Viite: Lausuntopyyntö 9.5.2022

Asia: Voimajohdon rakentaminen Kärkölään

Päijät-Hämeen alueellinen vastuumuseo esittää lausuntonaan hankkeesta seuraavaa.

Kartta 2. Muinaisjäännösinventoinnin aluekartta (S. Kärkkäinen 2021: Kärkölä. Hähkäniemi-Nummenkulma voimajohtoreitin arkeologinen inventointi s. 4.).

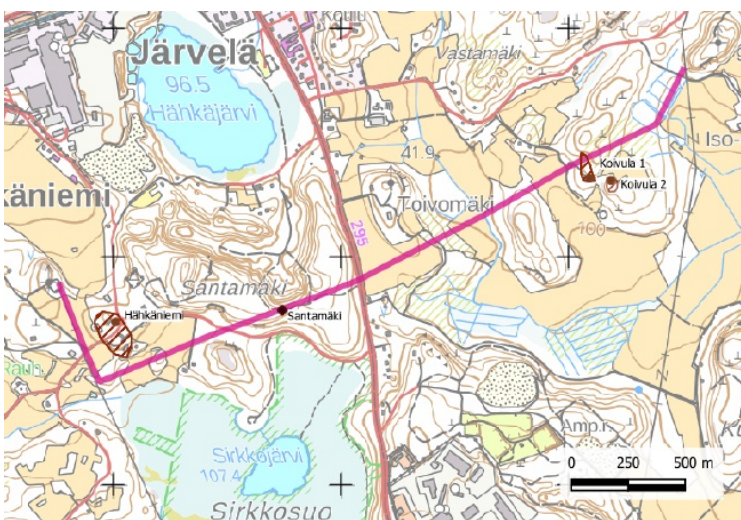
Suoritettu muinaisjäännösinventointi täyttää Museoviraston asettamat laatuvaatimukset suoritettuna tutkimuksen ja dokumentoinnin suhteen. Edellä esitetyn perusteella ja viitaten 3.8.2021 antamaansa lausuntoon, museo kuitenkin edellyttää, että jos hankkeessa päädytään muuhun voimajohtolinjaukseen (ks. oheinen karttaliite, kartat 1 - 3) kuin inventoitu alue, on muinaisjäännöselvitystä täydennettävä: Kyseiset alueet on myös inventoitava. Inventoidulta alueelta havaitut ja mahdollisilla täydennysinventoitavilla alueilla sijaitsevat muinaismuistolain (295/1963) suojaamat muinaisjäännökset on myös huomioitava hankkeessa muinaismuistolain edellyttämällä tavalla.

Kartta 3. Maisema-arvokartta, johon merkitty voimajohdon linjausvaihtoehdot. (Sweco oy 2020: Järvelän 110 kv voimajohdon luonto- ja maisemaselvitys sekä Natura-tarveharkinta, Liite 2)

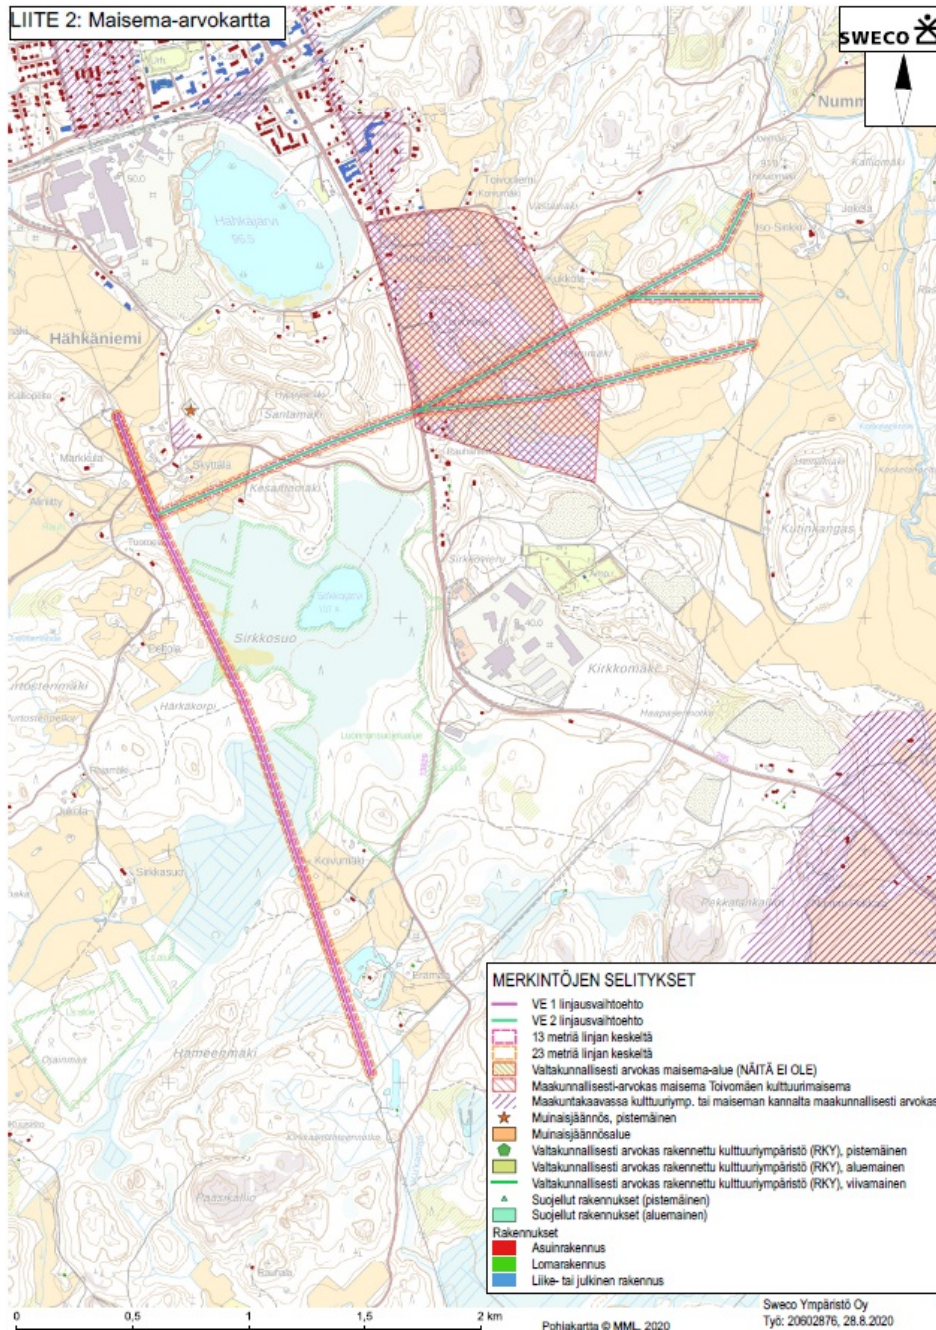
VE 2 halkaisee maakunnallisesti arvokkaan Toivomäen kulttuurimaiseman, jota koskee Päijät-Hämeen maakuntakaavassa (2014) määräys: *Alueen yksityiskohtaisemmassa suunnittelussa, kehittämisessä ja hyödyntämisessä on vaalittava alueen keskeisiä erityispiirteitä ja omaleimaisuutta sekä huomioitava kokonaisuuden kannalta merkittävien maisema- ja kulttuuriympäristöarvojen säilyminen.* Teuronjokilaakson peltotasangon maisematyyppiä edustavalle maisema-alueelle on tyypillistä avara ja tasainen maasto laajoine viljelyksineen. Toivomäen kulttuurimaiseman arvopiirteitä ja hankkeen vaikutuksia niihin ei ole erikseen avattu ja arvioitu. Luonto- ja maisemaselvityksessä on ainoastaan todettu: *Voimajohdon rakentaminen tähän muuttaisi maisemaa kohtalaisesti, mutta ei aiheuttaisi esimerkiksi suuria varttuneen puuston hakkuita eikä sijoittuisi vanhojen tai muidenkaan rakennusten pihapiiriin.*

VE 2 reitille sijoittuu myös Järvelän osayleiskaavassa (2004) suojeltu Toivomäen alue (s-1). Reitin välittömään läheisyyteen jää myös osayleiskaavassa suojeltu Skyttälän tilakeskus (s-1) sekä maakunnallisesti arvokas radanrakentajien kalmiston alue (Päijät-Hämeen maakuntakaava 2014). Näitä rakennetun kulttuuriympäristön kohteita ei ole mainittu tai voimajohdon vaikutuksia niiden osalta arvioitu luonto- ja maisemaselvityksessä, vaikka on oletettavaa, että maisemallisia vaikutuksia kohdistuisi myös niihin. Ympäristöselvityksessä kohteet on mainittu. Selvitykseen on liitetty vain yksi havainnekuva Toivomäen peltoaukean kohdalta. Museo on esittänyt aiemmassa lausunnossaan, että voimalinjan vaikutukset kulttuurimaisemaan tulee selvittää myös havainnollistaen, jotta ne voidaan arvioida.

Maisemaselvityksessä on todettu VE 2 suuremmat vaikutukset maisemaan ja tarve neuvotella viranomaisten kanssa hankkeen yhteensopivuudesta kulttuurimaisemaa koskevien kaavamääräysten kanssa. Yhteensopivuuden arvioimiseksi selvitysaineistoa ja vaikutusten arviointia tulee täydentää ja täsmentää. Selvityksessä tulee eritellä alueiden keskeiset kulttuuriympäristö- ja maisema-arvot ja arvioida myös havainnollistaen voimajohtolinjan vaikutuksia niihin.
